From: Heimen Linda <linda.heimen@vegvesen.no>
Sent: fredag 4. desember 2020 08:52
To: Per Gunnar Løset
Subject: SV: E39 Kryss Beiteråsen

Emne: E39 Kryss Beiteråsen

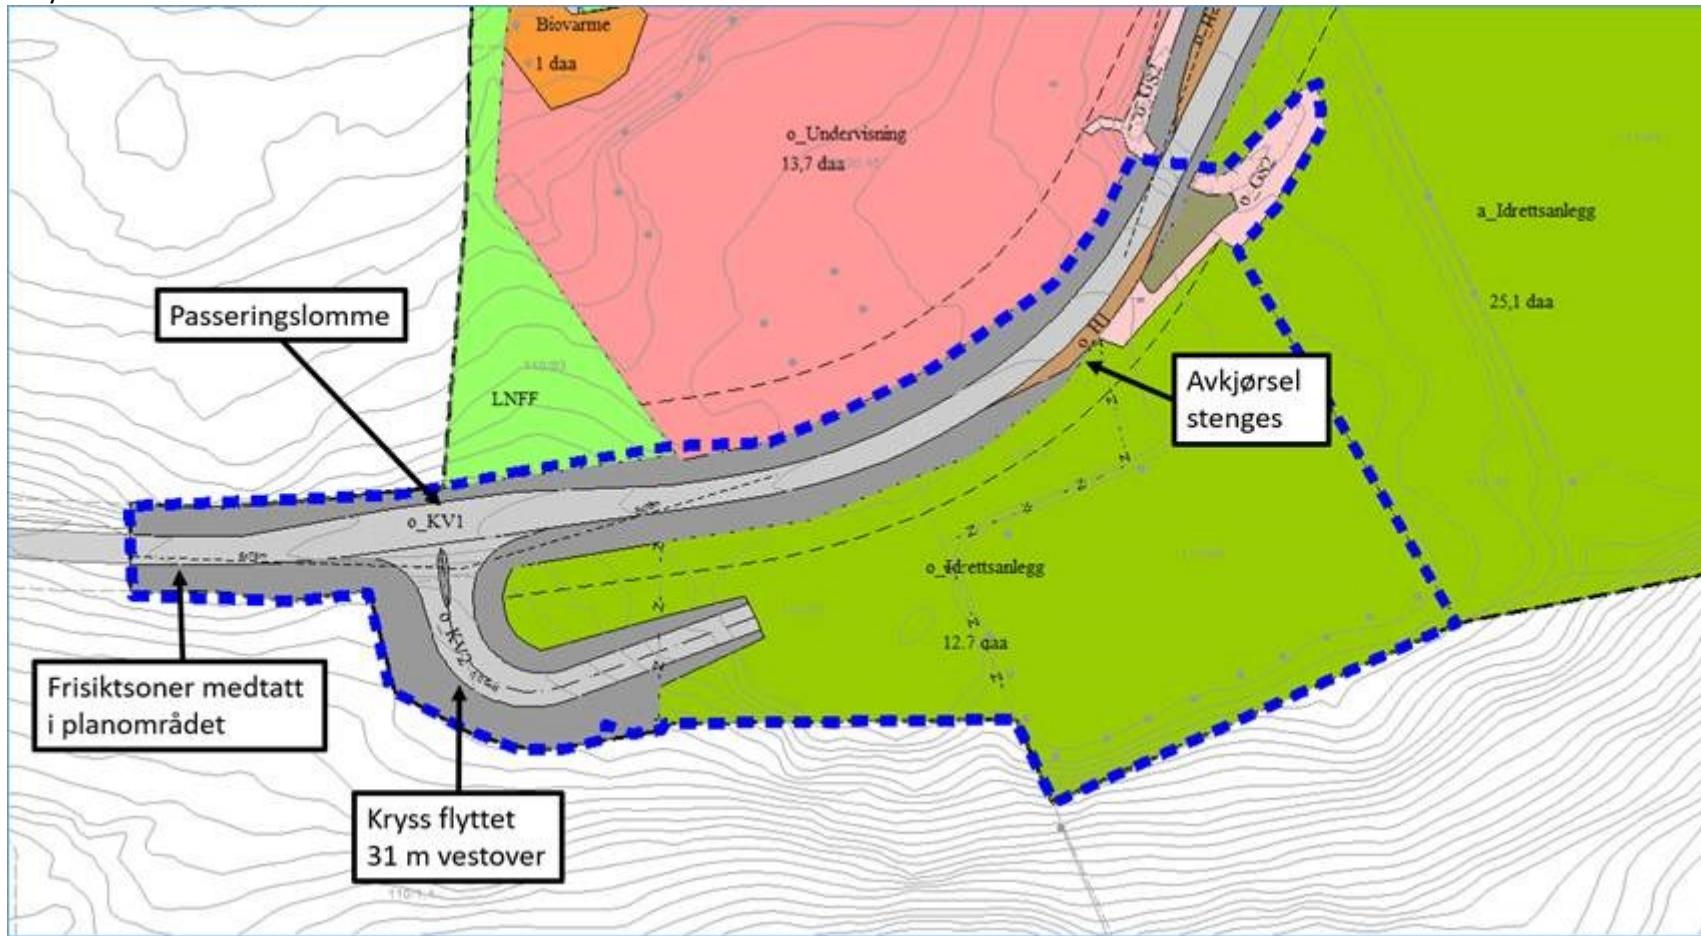
Vi har flyttet krysset 31 m mot vest i forhold til plankart som var på høring.

Spørsmålet er om dette kan aksepteres. Evt. om det kreves fravikssøknad, og om dere vil kunne anbefale den overfor Vegdirektoratet.

For å løse ny adkomst til idrettsanlegg sør for E39 vil vi derfor vedta den avgrensede delen av plana som gjelder nytt kryss og området sør av E39, slik som antydet i kartutsnittet nedenfor.

Det må fravikes fra begge deler ser jeg.
Fint du sendte epost og ba om presisering.

Da har vi gjort en utsjekk og det kreves fremdeles fravikssøknad fra krav til vertikalkurveradius.

Send inn nytt søknadsskjema så vi vil vi kunne anbefale at det gis fravik her og sende saken til Vegdirektoratet.
